# COMUNE DI FERMO

"POTENZIAMENTO FINO ALLA POTENZIALITÀ DI 70.000 AE DEL DEPURATORE BASSO TENNA NEL COMUNE DI FERMO 1° STRALCIO + 2° STRALCIO"

"REALIZZAZIONE CONDOTTA PREMENTE DALL'IMPIANTO DI DEPURAZIONE LIDO DI FERMO ALL'IMPIANTO DI DEPURAZIONE BASSO TENNA, RELATIVI IMPIANTI DI SOLLEVAMENTO E DISMISSIONE DEL DEPURATORE LIDO"

**Verifica di assoggettabilità a VIA (art.8 L.R. 3/2012 - DGR 1600/2004 )  
Conferenza dei servizi del 29/06/2016**

**Figura 1-2: Concentrazione di PM10 su medie giornaliere; Scenario Ante Operam**

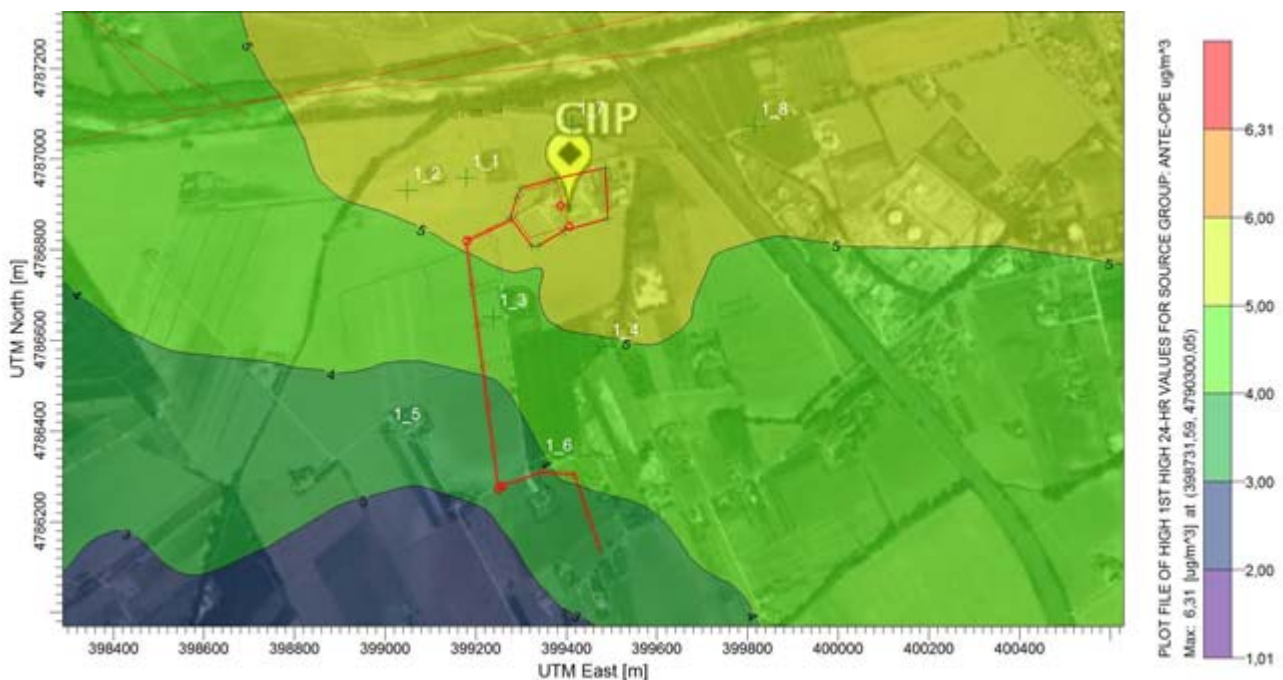
**Richiesta ARPAM:** Non è stato determinato lo stato di qualità dell'aria ante-operam per gli inquinanti ritenuti significativi fatto salvo che per le emissioni odorigene

**Risposta:** Per lo stato della qualità dell'aria ante-operam si può far riferimento al paragrafo 5.3 della relazione di impatto sulla qualità dell'aria relativo all'ampliamento del depuratore Basso Tenna che viene sinteticamente riportato di seguito.

In questo paragrafo viene simulato uno scenario di riferimento Ante Operam concepito per supplire alla mancanza di dati misurati direttamente sul territorio. Infatti le centrali un tempo presenti a Fermo e Porto Sant'Elpidio sono attualmente non operative. Tanto meno sono presenti stazioni di fondo.

Come si vede, i valore di concentrazione ottenuti sono molto bassi.

Figura 1-4: Distanze recettori Basso Tenna

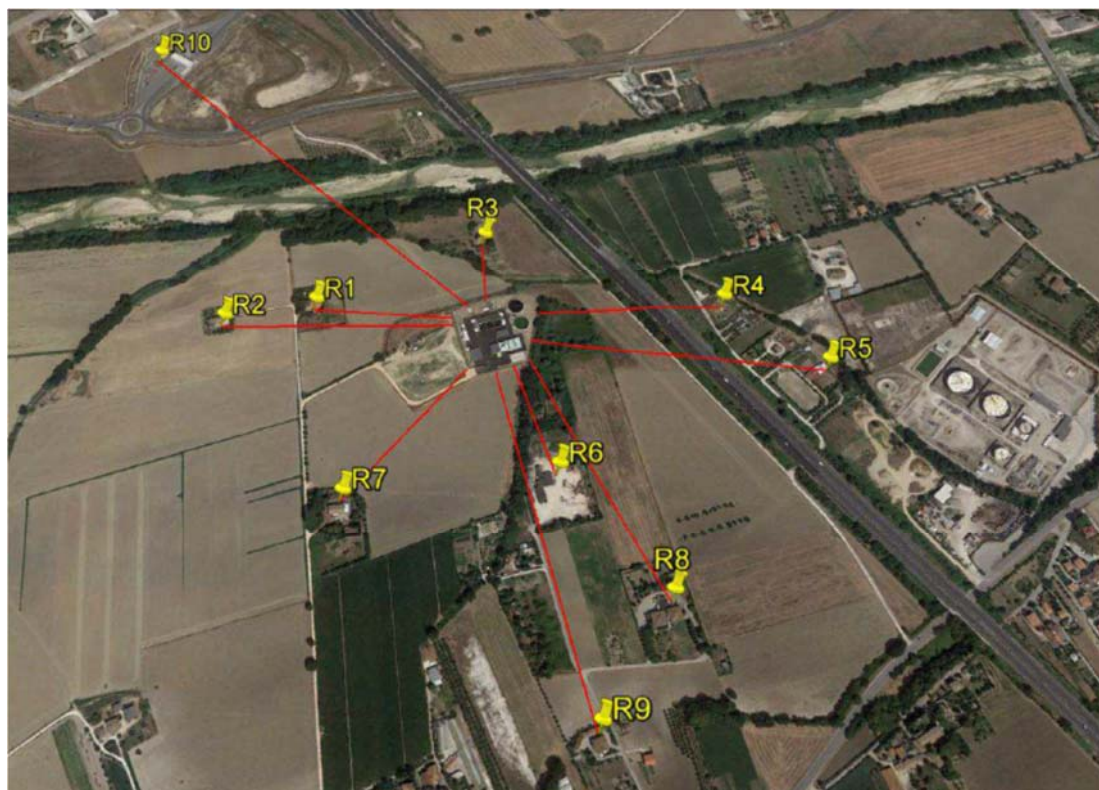
**Richiesta ARPAM:** Nell'elaborato SIA 2.02 "Valutazione previsionale di impatto odorigeno", al capitolo 6 "Valutazione degli impatti", nella tabella 4 "Descrizione di bersagli recettori", le distanze dal confine relative ai recettori R1, R2, R3, R4, R5, R6, R7, R8, R9, E R10 sono sovrastimate. Si chiedono chiarimenti in merito.

Nel caso di specie, le ricadute del parametro odorigeno sono state valutate utilizzando nel modello di ricaduta, come dati di input, le aree delle superfici emissive delle vasche, considerate come emissioni areali, mentre le emissioni convogliate generate dagli impianti di scrubber sono state valutate come emissioni puntuali. Va sottolineato come tutta l'area dell'impianto sia da considerarsi come sorgente emissiva e pertanto si è assunto come punto da cui calcolare le distanze di ricaduta, il centro geometrico dell'impianto.

Al fine comunque di rispondere al quesito posto dall'autorità competente, si allega una tabella, relativa all'impianto di trattamento acque reflue, con evidenziate le distanze dei recettori da una serie ipotetica di punti perimetrali ovviamente non coincidenti con le potenziali sorgenti emissive del parametro odorigeno.

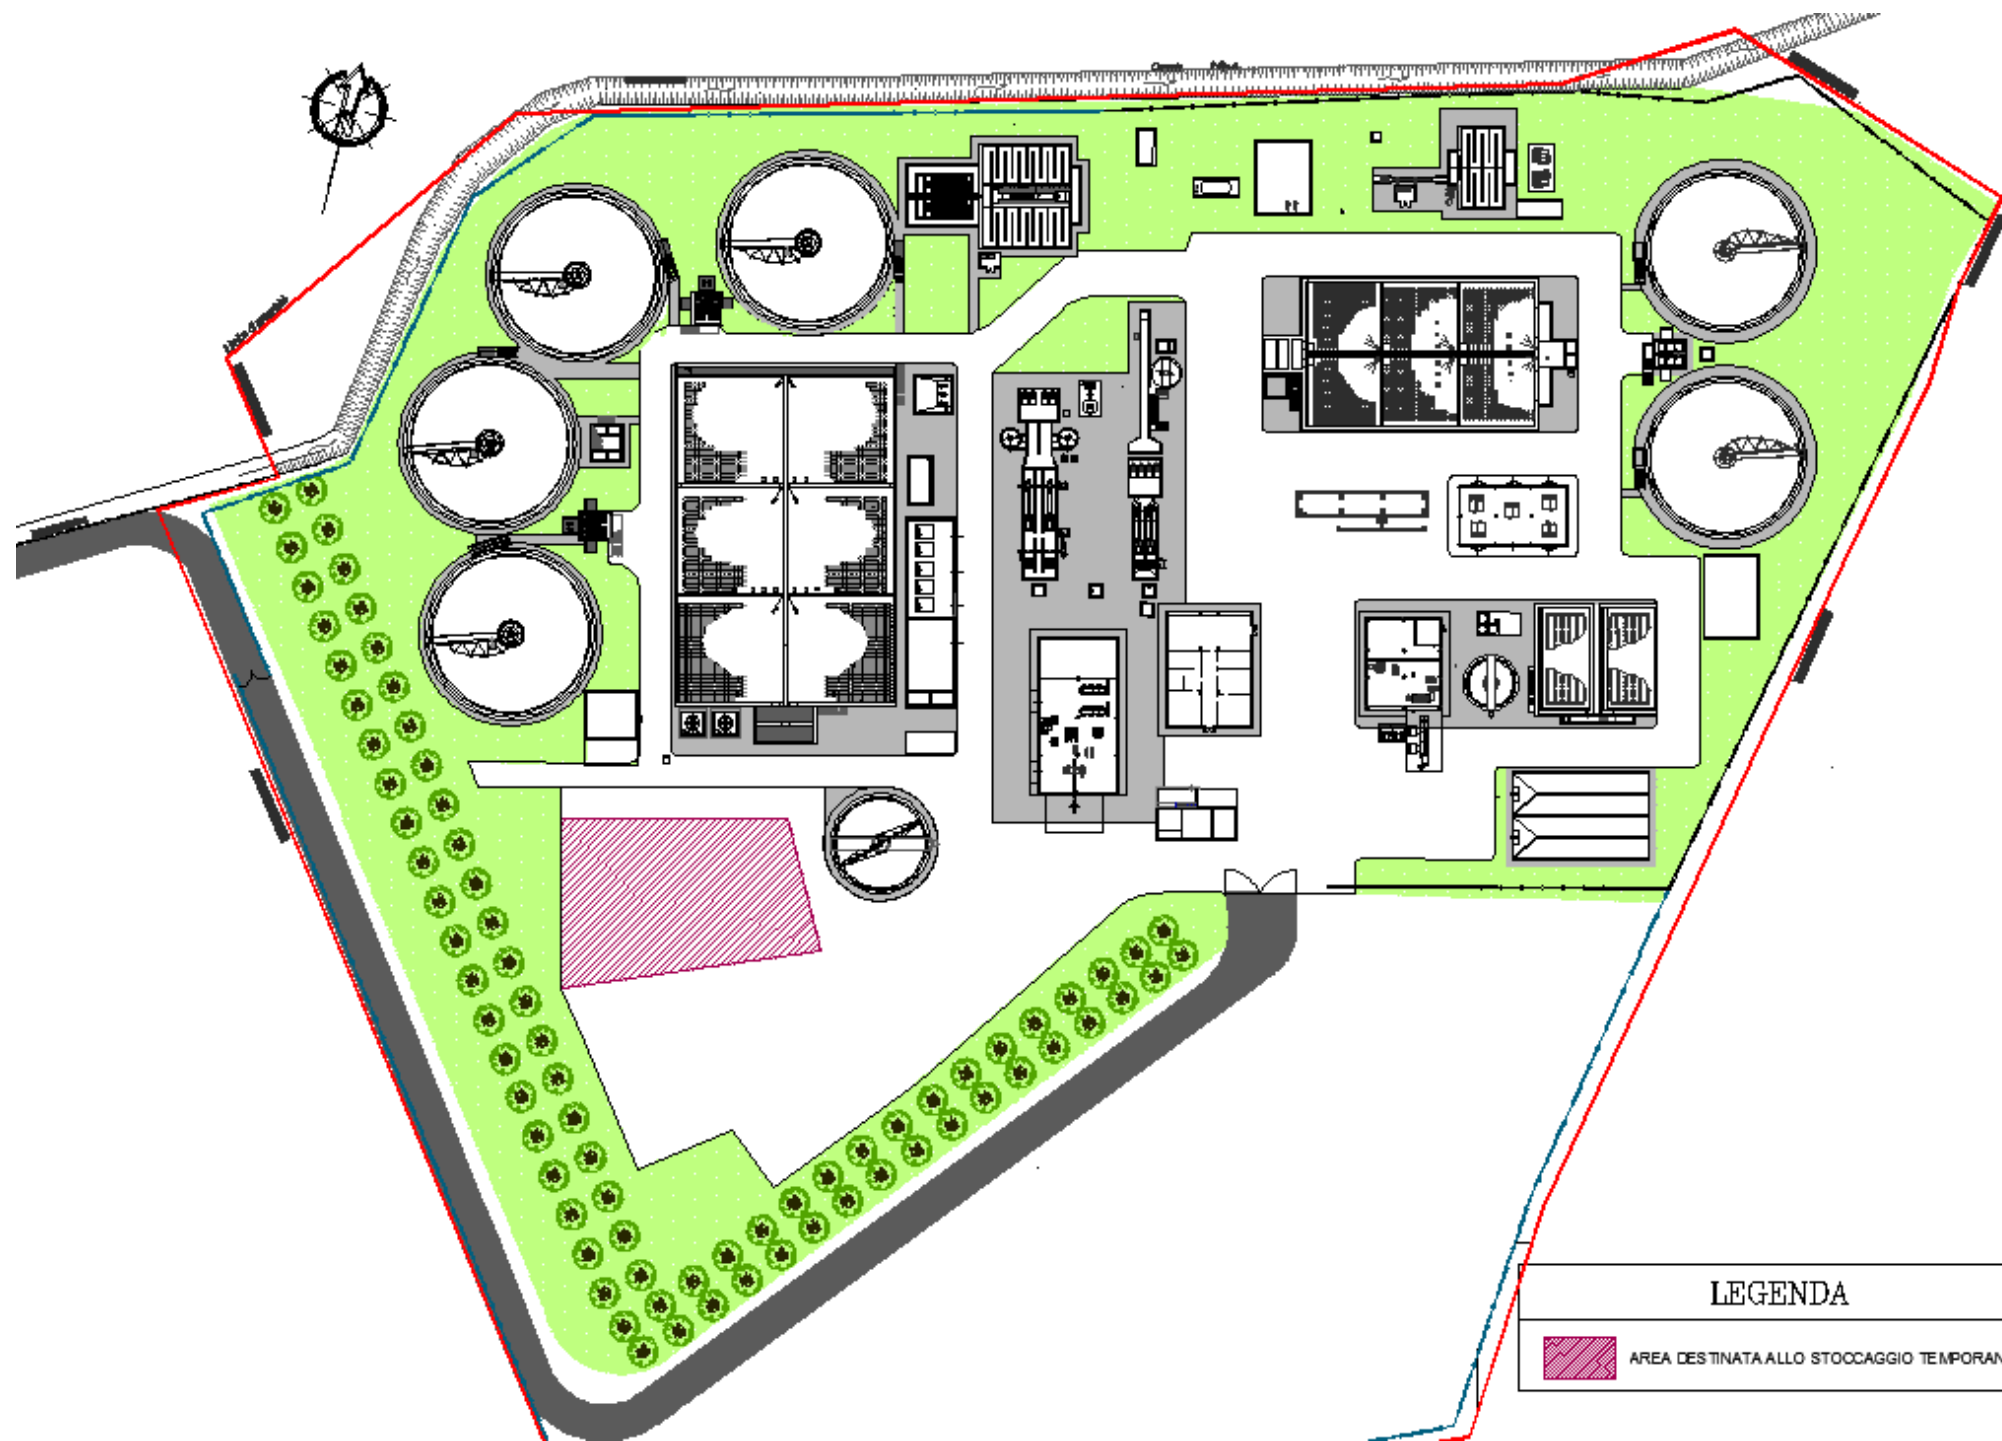
**Richiesta ARPAM:** Nella relazione tecnica di SIA al paragrafo 4.12 “Impatti in fase di Cantiere” la ditta dichiara che “Per il deposito di materiale scavato, si prevede la disposizione di un’area di stoccaggio temporaneo, in una zona distante sia rispetto all’impianto esistente, sia rispetto all’area dove sorgeranno le nuove strutture”. Si fa presente che non è stato indicato se si intendono formare cumuli di terra. In tal caso dovrebbero essere indicate le dimensioni e l’eventuale impatto dovuto all’emissione di polveri che la formazione e stoccaggio dei cumuli potrebbe generare e le eventuali azioni mitiganti.

**Risposta:** La totalità dei materiali da scavo sarà reimpiegata in impianto a seguito della necessità di effettuare rinterri e di formare rilevati per livellamento del piano campagna e per la realizzazione dei nuovi accessi. Alla luce di ciò dovranno effettivamente essere realizzati cumuli per lo stoccaggio temporaneo. Si prevedono costanti opere di mitigazione quali copertura dei cumuli con teloni ed irrorazione con acqua per contenere la diffusione di polveri. Tali provvedimenti saranno necessari soprattutto nelle fasi estive del cantiere. La bagnatura del terreno avverrà almeno per 2 volte al giorno con apposite strumentazioni (pompe da irrigazione ecc.).

Si riporta di seguito un sunto dei quantitativi di scavo previsti ed il dettaglio grafico indicante l’ubicazione della zona di stoccaggio dei terreni:

L'area di stoccaggio, come si evince dalla planimetria, si trova in posizione dislocata rispetto all'impianto esistente, quindi difficilmente causerà interferenze con le normali operazioni di gestione dell'impianto attualmente operativo.

**Figura 1-15: Estratto planimetria di progetto: sezione pretrattamenti e sollevamento**

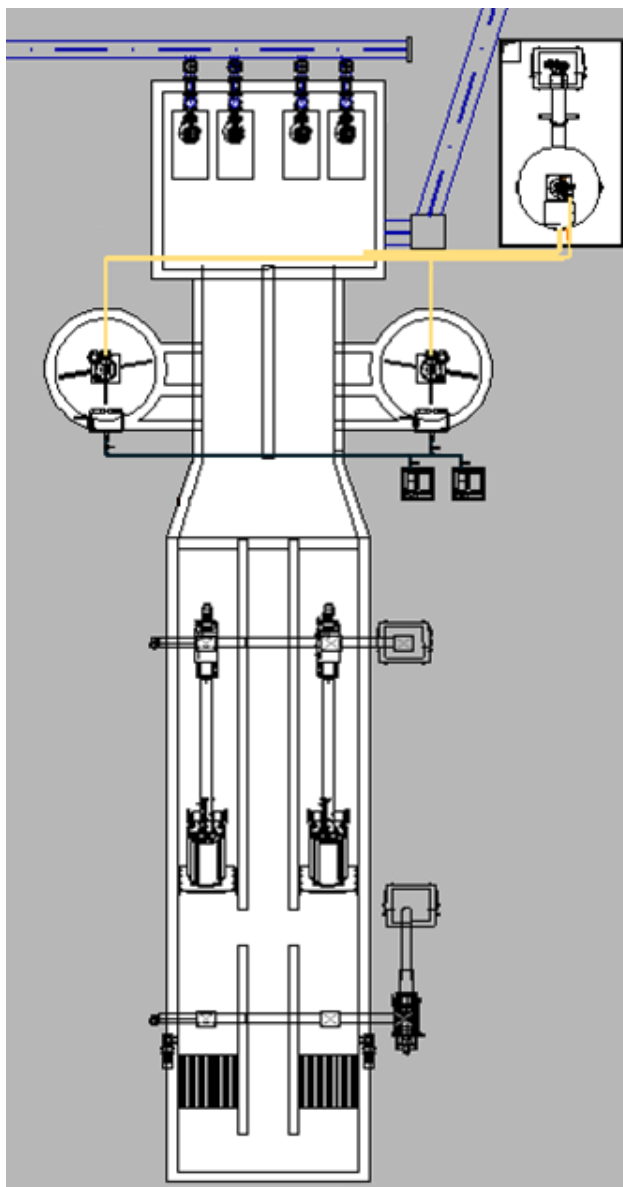
**Richiesta ARPAM:** Descrizione delle linee idriche di alimentazione della fase di lavaggio delle sabbie e aggiornamento della tavola 6.01 del marzo 2016; stima del volume di reflui inviati dalla linea di lavaggio delle sabbie alla vasca di sollevamento esistente dell'impianto Basso Tenna (su media giornaliera).

**Risposta:** Come descritto nella planimetria TAV2.04:Planimetria generale stato di progetto, sarà realizzato un nuovo manufatto per l'alloggio di N.2 nuove griglie grossolane, N.2 nuove griglie fini, N.2 dissabbiatori tipo "pista" ed una stazione di sollevamento alle linee biologiche. Come si evince dal seguente estratto della tavola aggiornata 6.04, è previsto un sistema di aspirazione, mediante air-lift, e di classificazione e lavaggio delle sabbie provenienti da rete urbana, tramite selezionatore tipo "Coanda"

Si prevedono tubazioni dedicate di aspirazione da ciascun dissabbiatore ed un'alimentazione unica del selezionatore con Tubazione in AISI304. L'acqua di scarico ed il drenaggio della platea del selezionatore sabbie saranno convogliate nell'adiacente pozzo di sollevamento (DI NUOVA COSTRUZIONE) , le sabbie estratte saranno sollevate in apposito cassonetto per poi essere trasportate in discarica.

**Figura 1-16: Pianta pozzo fanghi e pozzo schiume**

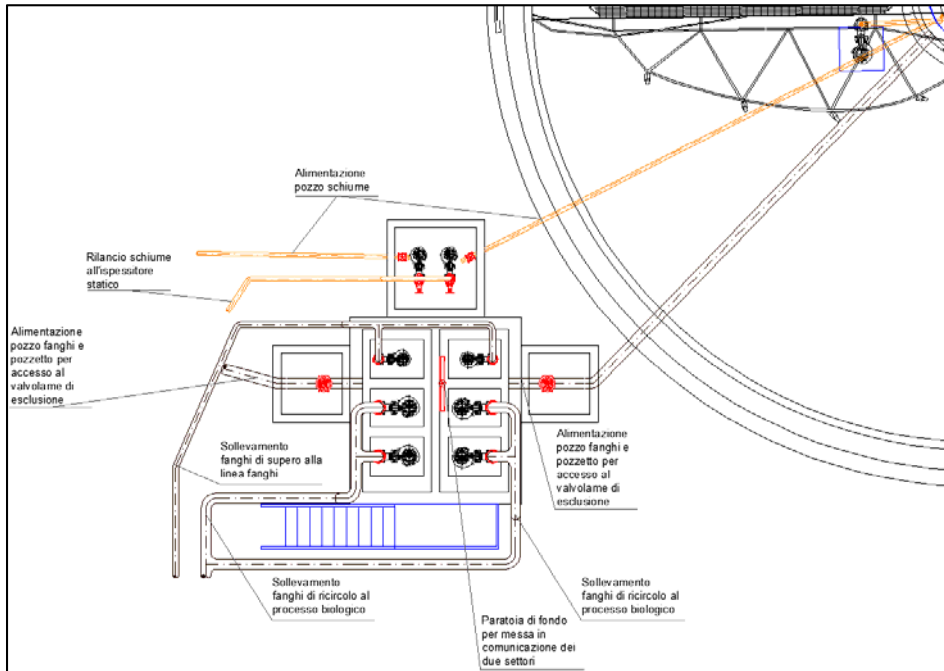
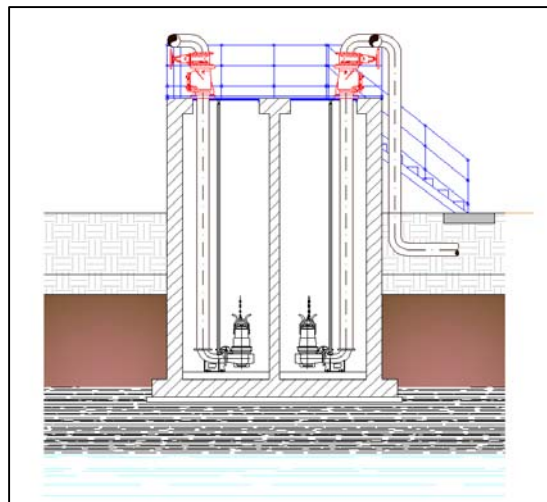
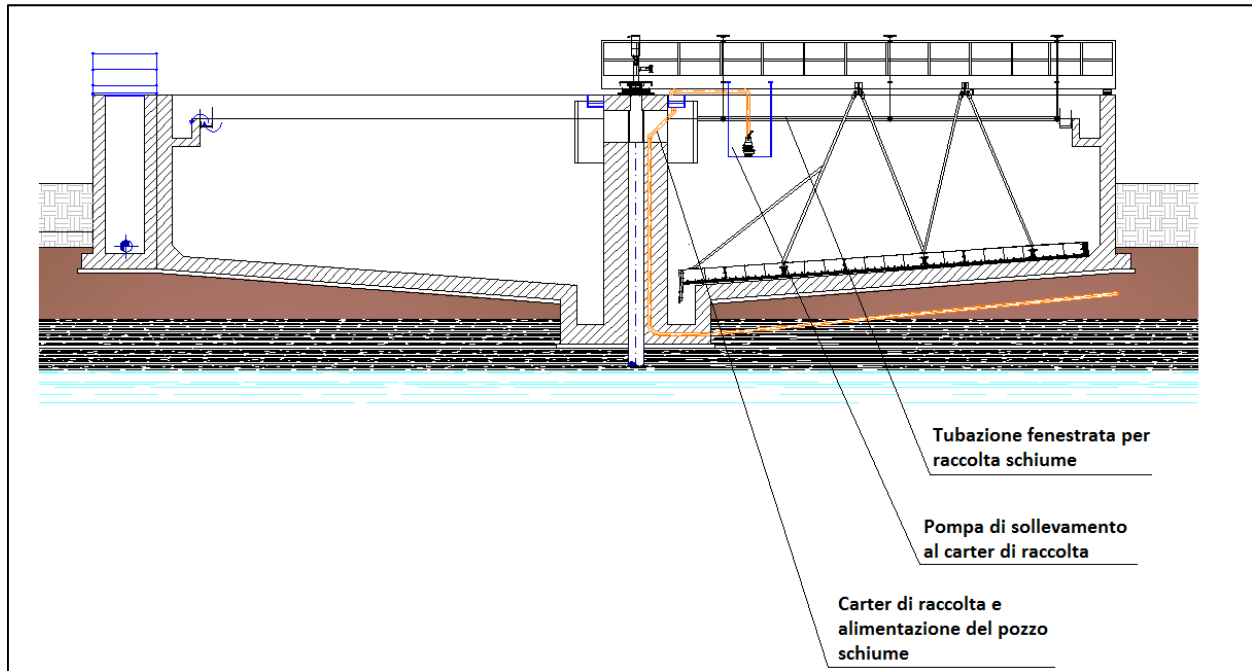
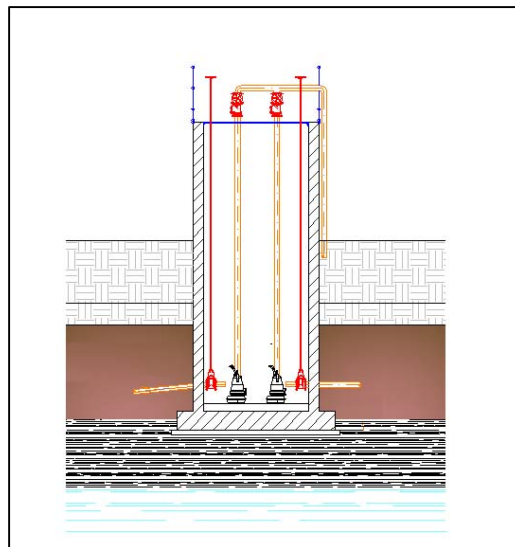
**Richiesta ARPAM:** *Descrizione ed ubicazione dei pozzi fanghi e dei pozzi schiume; aggiornamento delle planimetrie in relazione agli stessi; opere di mitigazione previste per impedire la formazione di cattivi odori provenienti da processi fermentativi nei pozzi in parola.*

**Risposta:** Come per il Primo Lotto, anche per il Secondo Lotto si prevede la disposizione di pozzi fanghi e pozzi schiume, adibiti al sollevamento del fango di ricircolo, all'estrazione del fango di supero e all'allontanamento del materiale flottato. I pozzi fanghi saranno disposti in collegamento idraulico con il sedimentatore e verranno alimentati grazie allo sfruttamento del carico idrostatico del sedimentatore stesso. All'interno del pozzo fanghi saranno alloggiati pompe centrifughe sommergibili, alcune destinate al sollevamento dei fanghi di ricircolo alla nuova linea biologica, altre al sollevamento dei fanghi di supero al nuovo ispessitore statico.

**L'unica flessibilità permessa all'operativo impianto in fase di manutenzione straordinaria dei pozzi, è ovviamente quella di escludere l'alimentazione dei pozzi a mezzo di valvole a saracinesca poste sulle tubazioni di alimentazione; in condizioni operative standard, i pozzi saranno invece alimentati in continuo.**
